**Od:** "Ing. arch. Jakub Chobotský" <mail@chobotsky.com>  
**Komu:** "Daněk Jiří" <danekj@wo.cz>; "Luboš Karmin" <lubos.karmin@vysoke-myto.cz>  
**Kopie:** "Pejchl Josef - nemocnice" <josef.pejchl@vmnemocnice.cz>  
**Odesláno:** 19. září 2022 8:58  
**Předmět:** Re: VMn schody západ  
Dobrý den pane Daňku,

**Subject:** Re: VMn schody západ

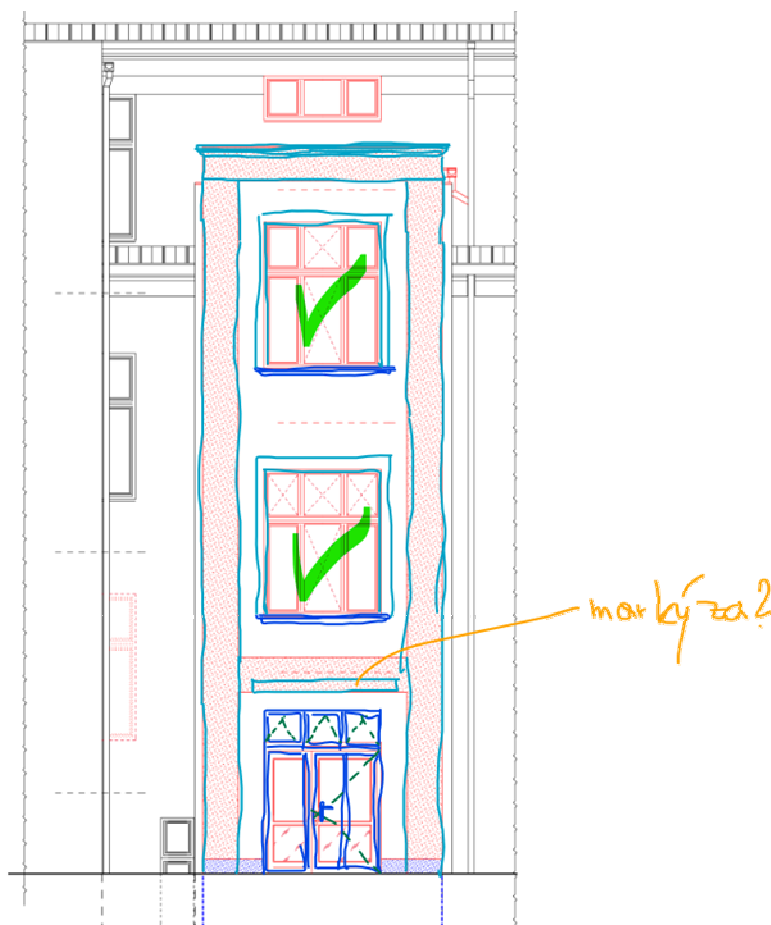
1. Se změnou střešy na plochou souhlasím, prosím však o předložení detailního výkresu, ze kterého bude patrná profilace budoucích pilastrů a říms, na nově dostavované části schodišťového rizalitu

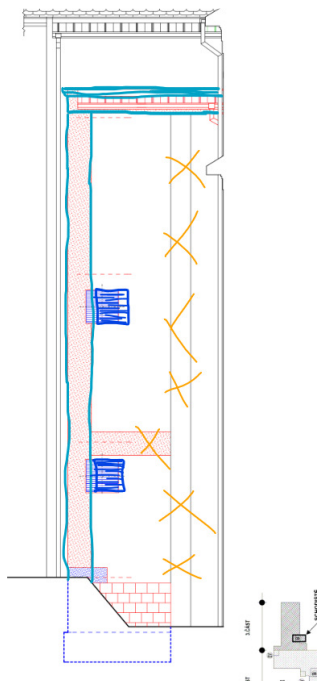
2. Svislé pilastry drobně předsadit oproti hlavní ploše schodišťového rizalitu  
 Horní římsu u atiky ploché střechy doporučuji členit drobněji, stejně jako v původním stavu  
 Členění oken v pořádku, okolo oken doplnit šambránu, pod okny parapetní římsu  
 Vstupní dveře by měli mít jinou proporci a členění odpovídající horním oknům - viz skica  
 Za zvážení stojí doplnění krátké markýzy nad dveřmi

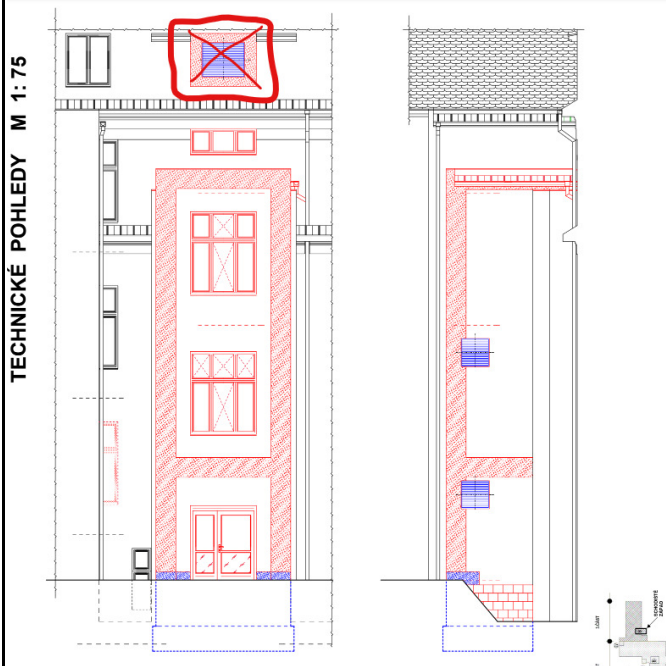
3. Na boční fasádě schodišťového rizalitu posunout VZT mříže mimo svislý pilastr, zrušit/otlouct původní pilastr
